Modulo per la presentazione delle osservazioni per i piani/programmi/progetti sottoposti a procedimenti di valutazione ambientale di competenza statale

ID: Codice procedura (ID_VIP/ID_MATTM): 12691

“Progetto di un impianto eolico denominato “Pitigliano” ubicato nei comuni di Pitigliano (GR) e Sorano (GR) costituito da 20 (venti) aerogeneratori di potenza nominale 7,0 MW per un totale di 140,0 MW con relative opere connesse ed infrastrutture indispensabili”

Immagine 1. Vincoli ex art. 136 del CBC dal PIT della Regione Toscana e zona approssimativa dove è progettato l'impianto industriale.

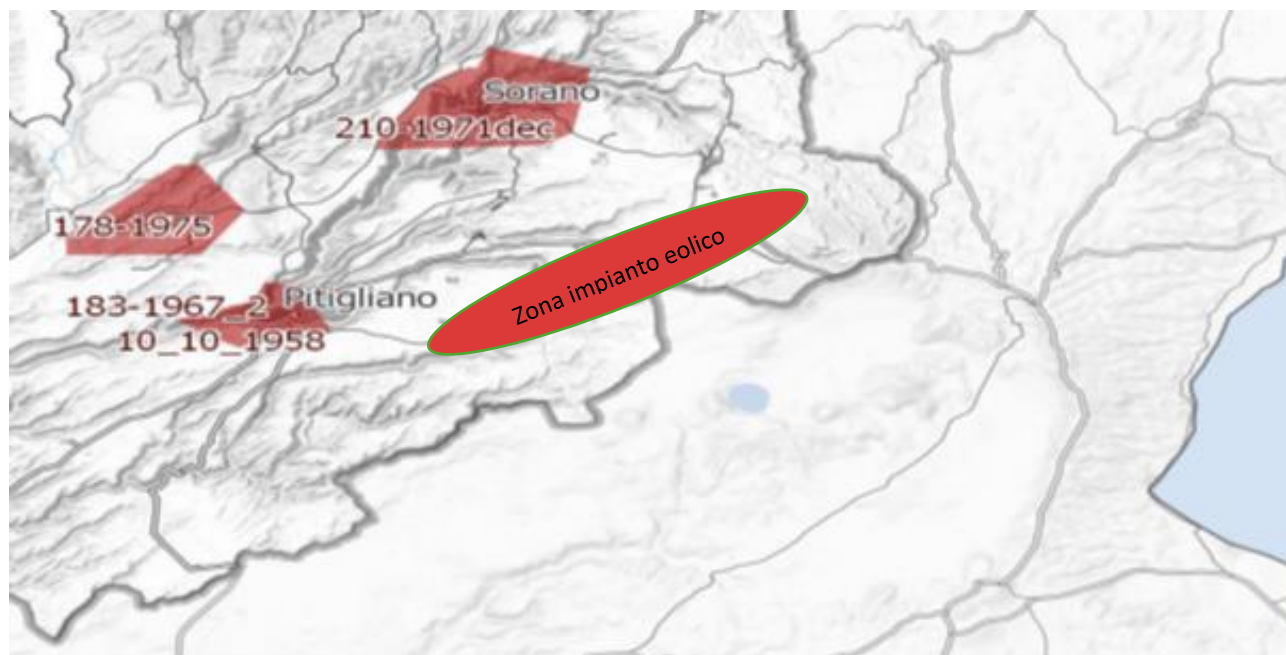
Inoltre, come sostiene la Proponente parte dell'impianto si verrebbe a trovare a 3,5 km dal centro abitato di Sorano. Infatti, tre degli aerogeneratori WTG 08, 09, 10 sono addirittura all'interno delle fasce di rispetto dei 3 km del suo vincolo paesaggistico di notevole interesse pubblico ex art 136 del CBC. Si evidenzia che così si crea

un'ulteriore incompatibilità con la tutela del Paesaggio.

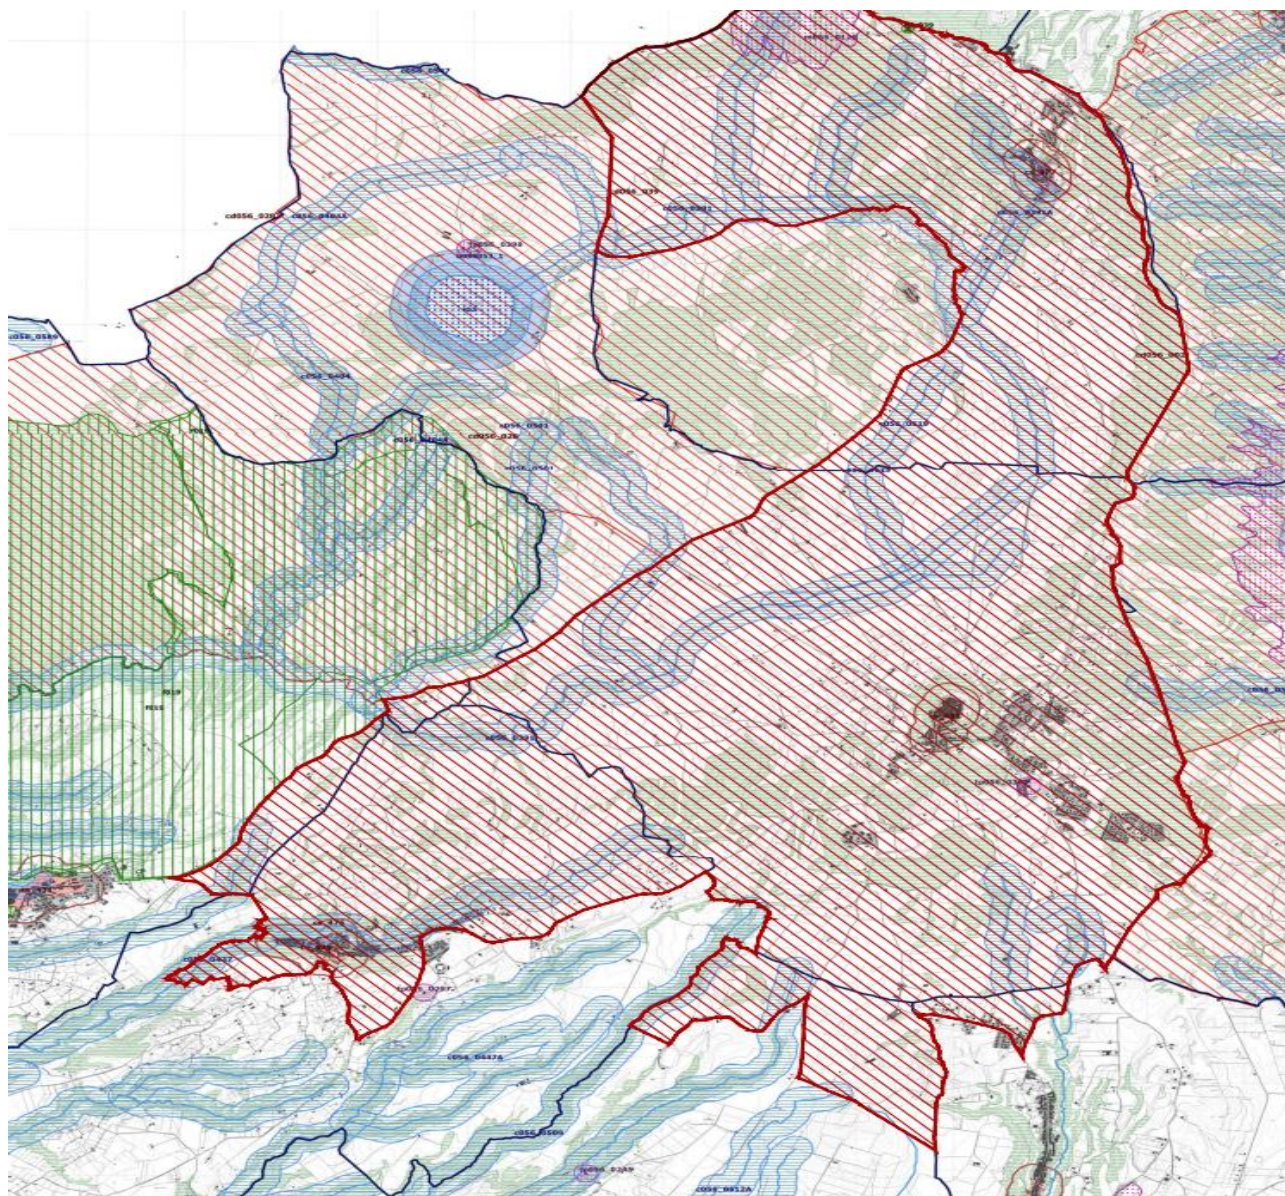
Come è illustrato nell'immagine si ribadisce che l'impianto industriale "Pitigliano" ricade completamente all'interno delle fasce di rispetto dei due vincoli di notevole

interesse pubblico e lambisce quelle di un terzo vincolo e quindi come affermato dal Consiglio di Stato nelle sentenze citate, l'impianto è insediato in area non idonea ai sensi dell'art. 20 comma 8 lettera c quater del D.Lgs. n. 199/2021 e ss.mm.ii al contrario di quanto sostiene la proponente.

Immagine 3. Cumulo di una parte di impianti eolici, fotovoltaici e geotermici industriali in progettazione ed esistenti intorno all’eolico industriale “Pitigliano”.

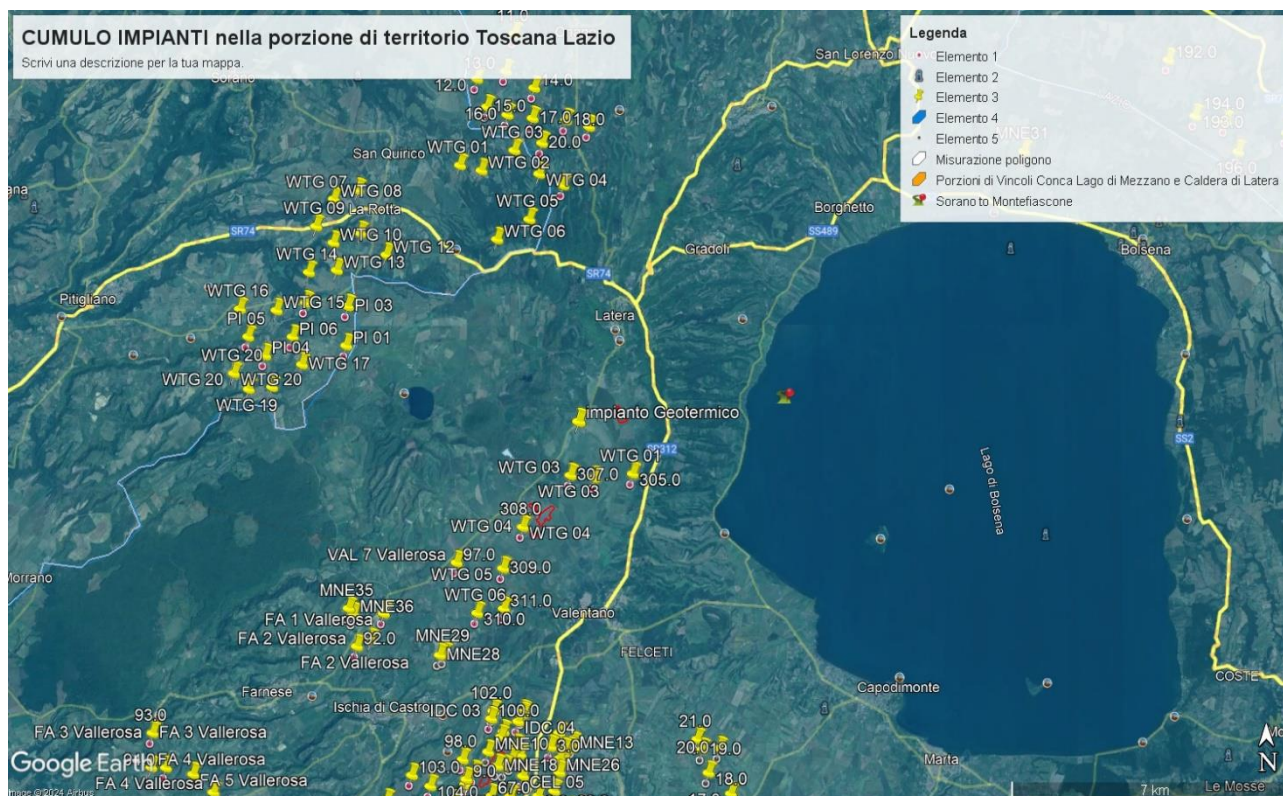
Beni Culturali “*Ambito paesaggistico, geologico e geomorfologico dell’orlo della caldera di Latera ...*” Non vengono nemmeno citati gli impianti eolici in progetto al MASE, il “Rempillo” (6 aerogeneratori) e un altro in verifica amministrativa di 14 aerogeneratori e 72, 6 MW. Ad oggi nei territori di Pitigliano, Sorano e in quello limitrofo potenzialmente potrebbero essere insediati 40 aerogeneratori alti 200 metri e larghi 170. Ma la proponente non cita neanche altri impianti che creerebbero il cumulo e quindi maggiore impatto. Infatti, sul territorio della “Città del Tufo” (Sorano e Pitigliano) impatterebbero anche l’impianto eolico “Montarzo” di Onano con 13 aerogeneratori con le dimensioni ricordate, l’altro eolico industriale nel territorio di Valentano con sette aerogeneratori (stesse dimensioni), gli impianti di Farnese con un minieolico di 3 Torri alte 60 metri già installate in località Poggio del Crognolo e l’impianto eolico industriale “Vallerosa” (7 aerogeneratori alti 200 metri e larghi 158 metri) in procedura VIA presso la Regione Lazio. Inoltre, altri impianti del minieolico già presenti a Valentano, Cellere e Piansano e due progetti eolici industriali con le stesse dimensioni (200 m x 170 m) nel Comune di Ischia di Castro. La valutazione del cumulo non prende neanche in considerazione gli impianti industriali di fotovoltaico e agrivoltaico in progetto a Farnese, Valentano, Ischia di Castro, Cellere. L’impianto geotermico in procedura Via al MASE, progettato nella Caldera di Latera. Quindi è stata effettuata una valutazione del potenziale impatto cumulativo non veritiera a dispetto di quanto affermato dalla proponente che sostiene di aver preso in considerazione uno spazio di 10 km intorno al suo impianto per gli impatti che si creerebbero.

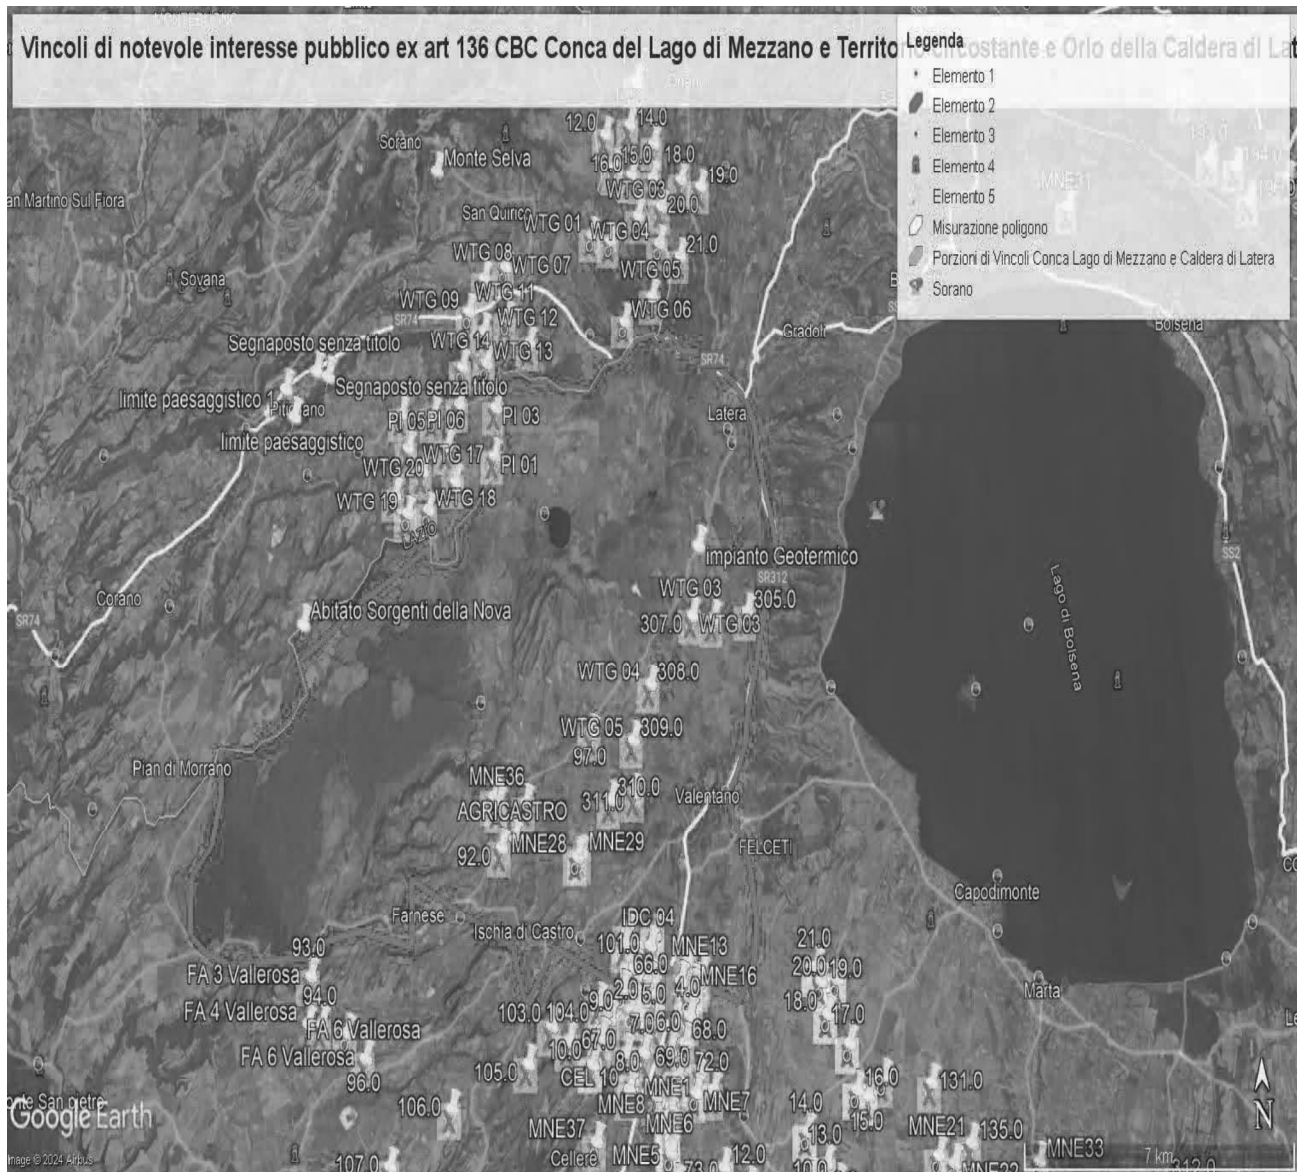
ma nelle sue immediate vicinanze (a soli 100 metri i primi due aerogeneratori) oltre ad impattare sul territorio e sulle economie di cinque Comuni del Lazio (Farnese, Onano, Latera, Valentano, Grotte di Castro e Gradoli) si trova nelle fasce di rispetto dei Beni di notevole interesse pubblico come si è evidenziate nelle Osservazioni precedenti e crea degli impatti negativi anche sui beni naturalistici come verrà dettagliato nell'Osservazione relativa alla Vinca. Inoltre, andrebbe a sommarsi al già enorme cumulo di impianti eolici e fotovoltaici e geotermici che creano una elevata criticità ambientale nella provincia di Viterbo e interferiscono anche con il territorio toscano come si può vedere dalle varie immagini dell'Allegato n. 1.

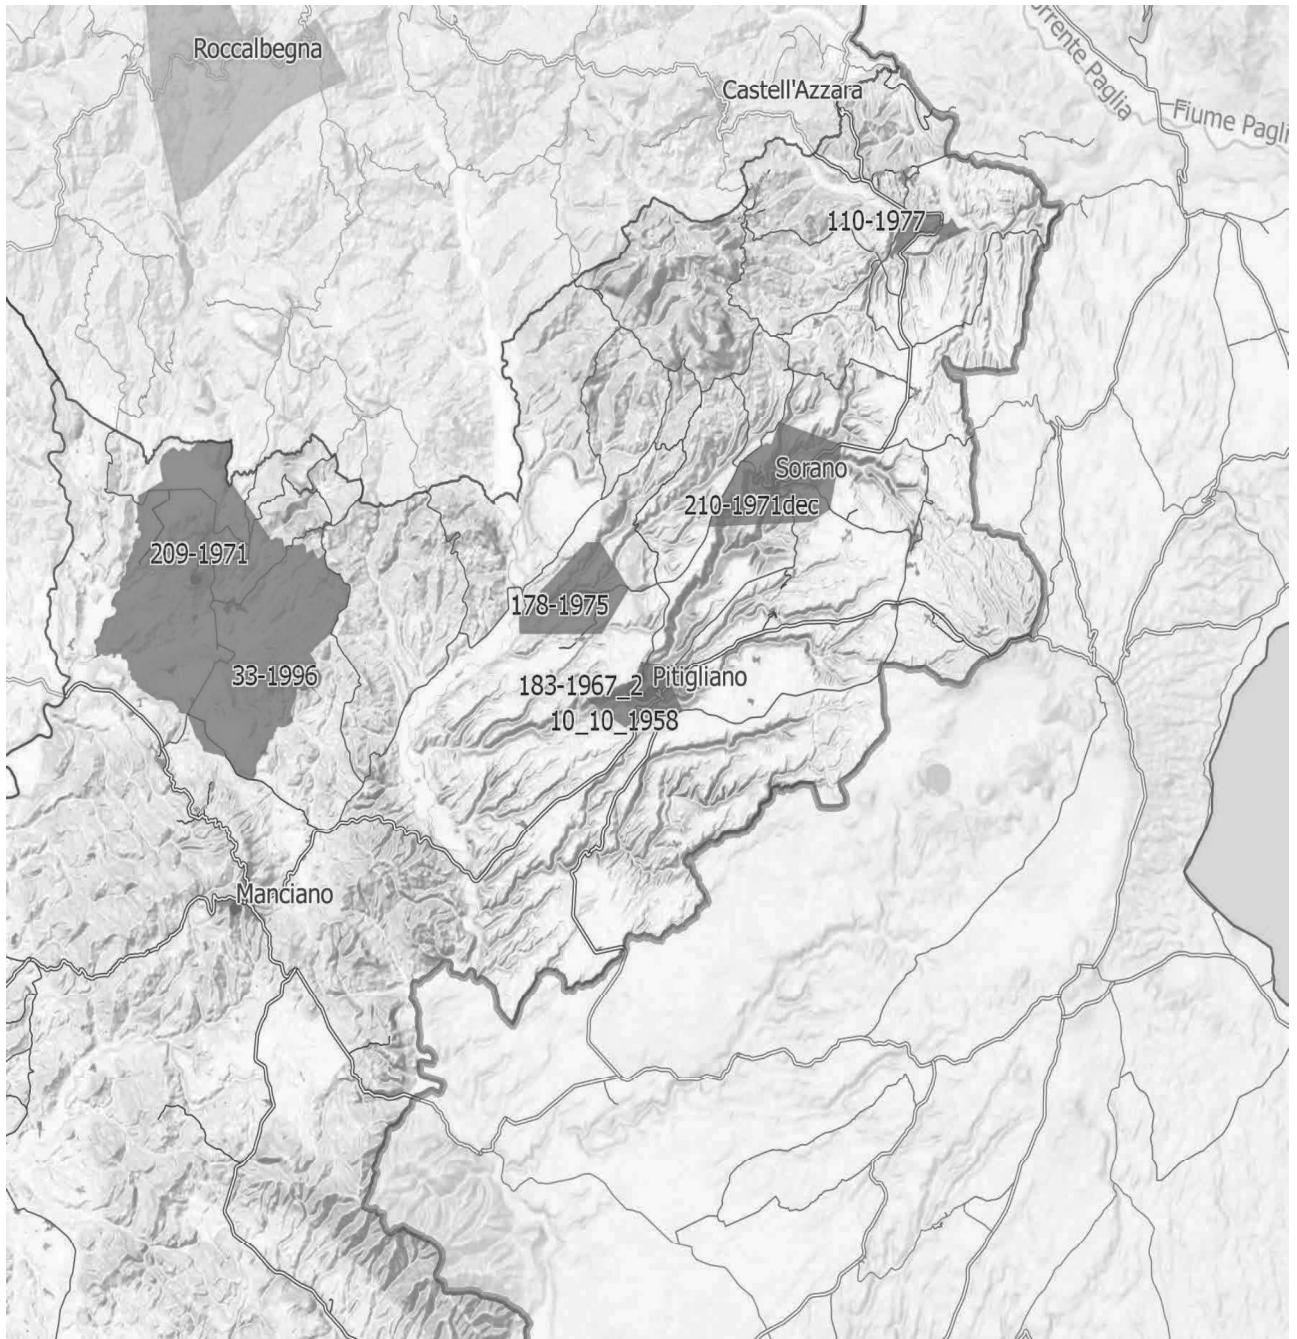
IMMAGINE n. 4 Si evidenzia che i tre aerogeneratori WTG 07, WTG 08 e WTG 09 impattano con il vincolo paesaggistico di notevole interesse pubblico del Centro Storico di Sorano. Il WTG 07 si troverebbe a 2828 m, WTG 08 2504 e WTG 09 2990. Il cavidotto dell'impianto invece impatta in buona parte del Vincolo paesaggistico ex art. 136 del CBC del Centro Storico di Pitigliano.

IMMAGINE n 5. Mappa eolici elaborata dall'Associazione Amici della Terra. La mappa evidenzia il cumulo degli impianti tra Lazio e Toscana.

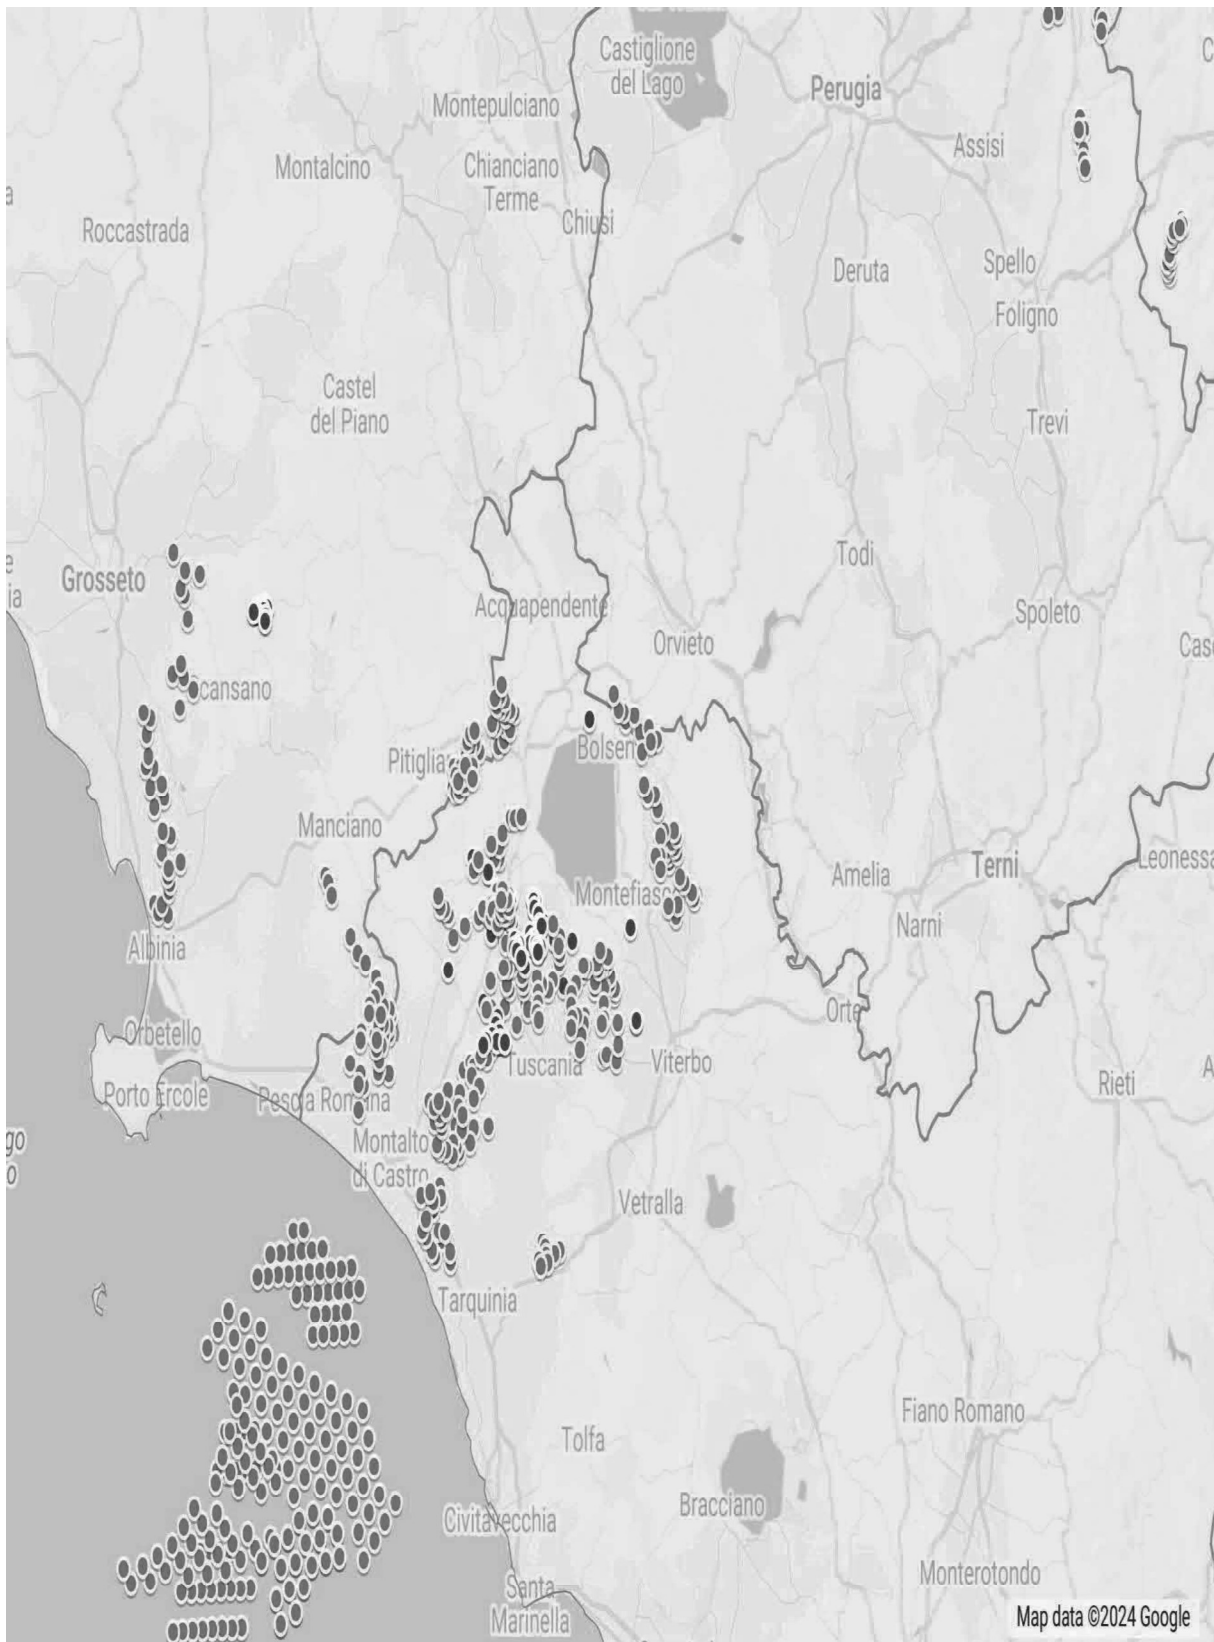
Riguardo al cumulo degli impianti FER, le mappe prodotte dalla proponente riguardano, come già evidenziato, soltanto una parte molto piccola degli impianti FER dell'area intermedia e vasta e in particolare di quelli eolici che contribuiscono a creare un notevole cumulo e la saturazione del territorio tosco laziale. Riguardo al cumulo dei soli impianti eolici si riporta la mappa dell'intervisibilità degli impianti eolici elaborata dall'Associazione nazionale “Amici della Terra”.
